## Krycí list ZBV

Název a evidenční číslo Stavby: <b>II/105 - Severní obchvat Jílového u Prahy, 5211521005</b> Číslo a název stavebního objektu/provozního souboru (SO/PS) <b>SO 103 Okružní křižovatka V Lázních</b> Číslo a název podobjektu/rozpočtu:	Číslo SO/PS/ /číslo Změny SO/PS:  <b>103/1</b>	Číslo ZBV:  <b>25.3</b>
--	---	-------------------------------

## Změnový list

## DETAIL TRATIVODU V MÍSTĚ AZ ZLEPŠENÉ HYDR.POJIVY

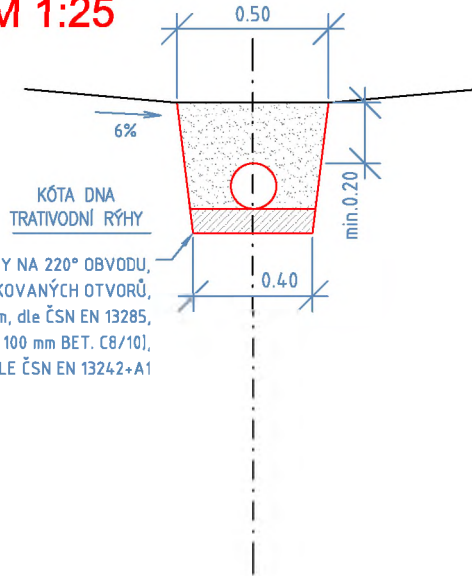
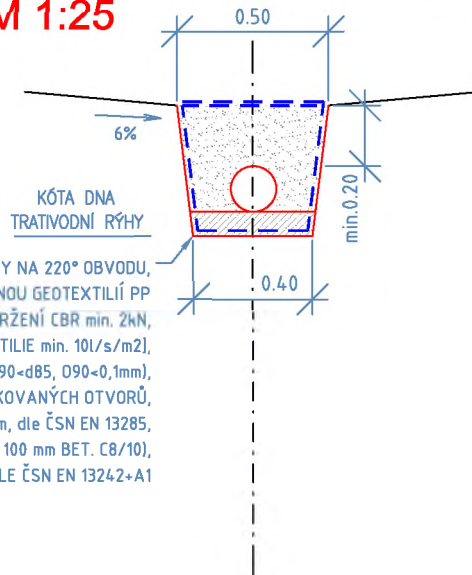
Z důvodu průběhu trativodu pod vozovkou, byla zvýšena kruhová tuhost těchto trativodů na SN 16 dle TKP 3 – dodatek č.1. Týká se položek č. 21263 a 21263.N.

Bylo předpokládáno nesplnění filtračního kritéria, a proto byla doplněna separační geotextílie pro obalení drenáží. Týká se položky č. 21197.N.

Z důvodu nemožnosti výškového napojení drenážních šachtic do silniční kanalizace bylo nutné změnit úpravu AZ z výměny AZ za štěrkodrt' na zeminu zlepšenou hydraulickými pojivy. Týká se položek č. 17180 a 21566.N

Z textu výstřižku usuzuji, že veškerá kanalizační potrubí vč. drenážních potrubí, která jsou uložena pod vozovkou, mají mít kruhovou tuhost SN 16. Proto jsme v RDS drenáže rozčlenili na drenáže s SN 8 a SN 16 viz situace. Pro drenáže SN 16 jsme do SP zavedli novou položku č. 21263.N.

„Kruhová tuhost kanalizačního potrubí uloženého napříč jízdniho pásu a potrubí uloženého v hloubce  $\leq 1,00$  m a  $\geq 3,00$  m musí být minimálně SN 16, v ostatních případech minimálně SN 12.

**PROTOKOL č. : 5783 / 06 / KZ / 2022**  
**o zkouškách pro zatřídění a vyhodnocení zeminy**

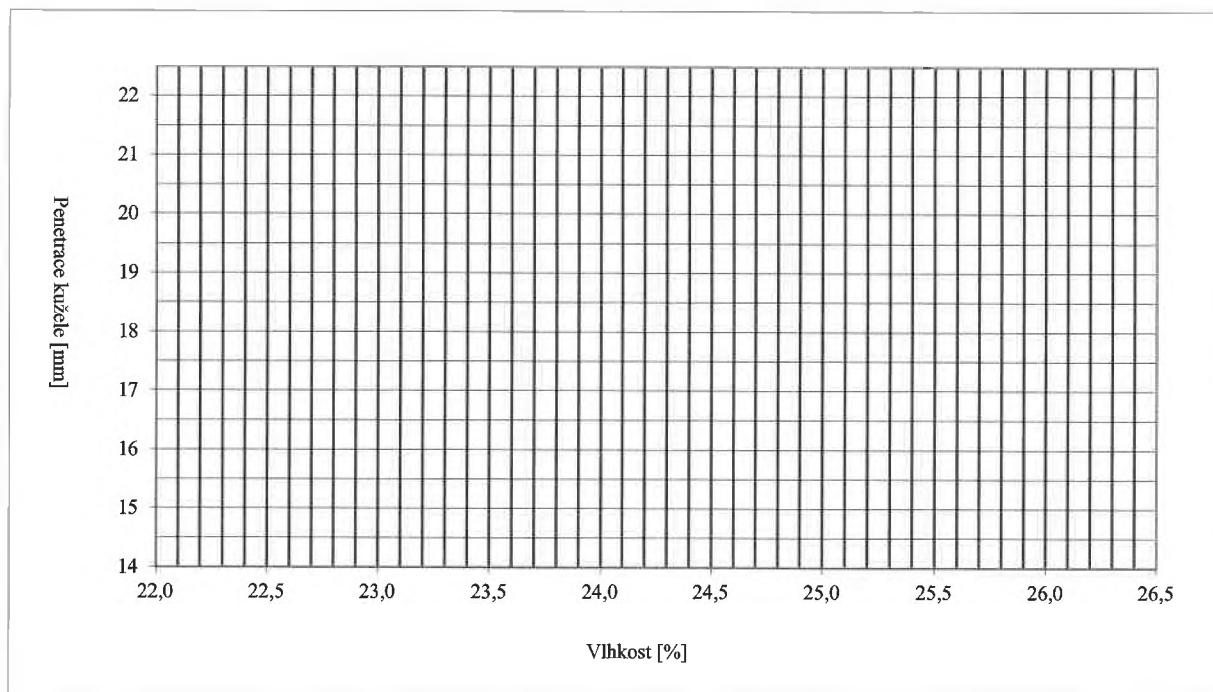
Dle laboratorního rozboru z materiálu plánovaného pro použití do AZ – kamenolom Krhanice (Protokol č. 5783/06/KZ/2022) na materiálu ŠD 0/63 mm je materiál charakteru štěrku dobře zrněného (G1 GW)

$$D_{15} \text{ hrubozrnější zeminy} = 4$$

Vzhledem k nesplnění filtračního kritéria dle ČSN 73 6133 je nutno použít separační geotextílii pro oddělení těchto dvou vrstev.

**PROTOKOL č. : 5610 / 06 / KZ / 2022**  
**o zkouškách pro zatřídění a vyhodnocení zeminy**

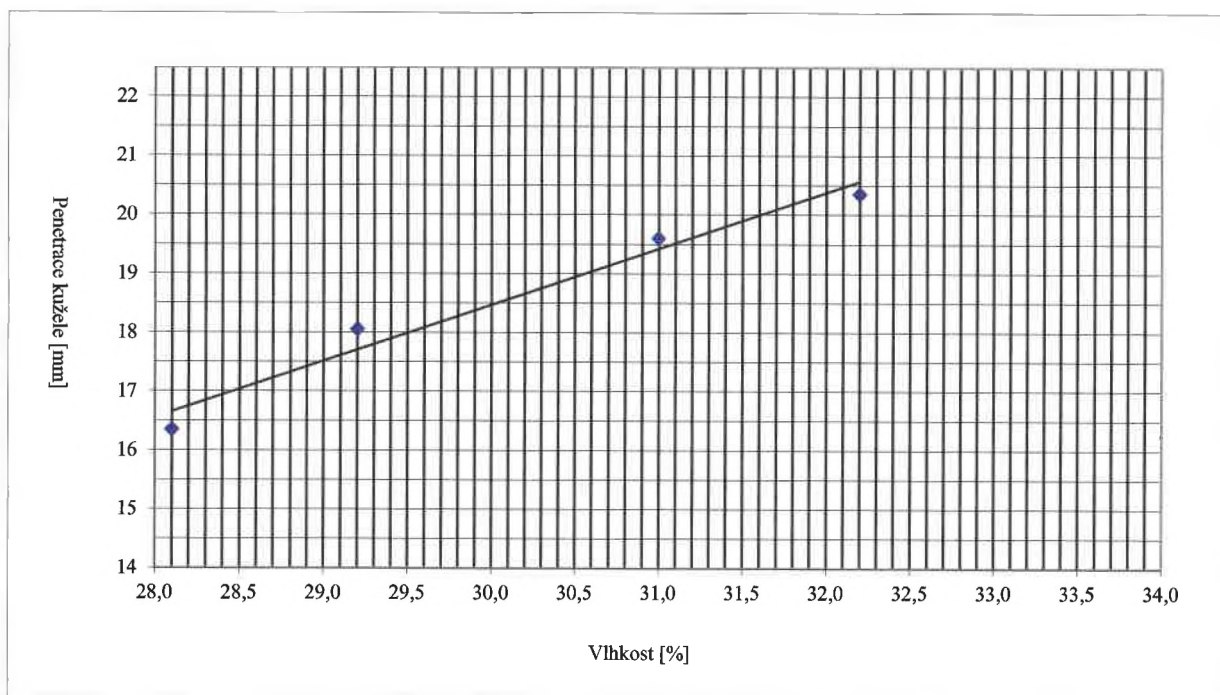
Dle laboratorního rozboru (Protokol č. 5610/06/KZ/2022) na materiálu z úrovně parapláně (km 1,100) je materiál charakteru hlíny jílovité (F5 ML).

$$D_{85} \text{ jemnozrnější zeminy} = 0,5$$
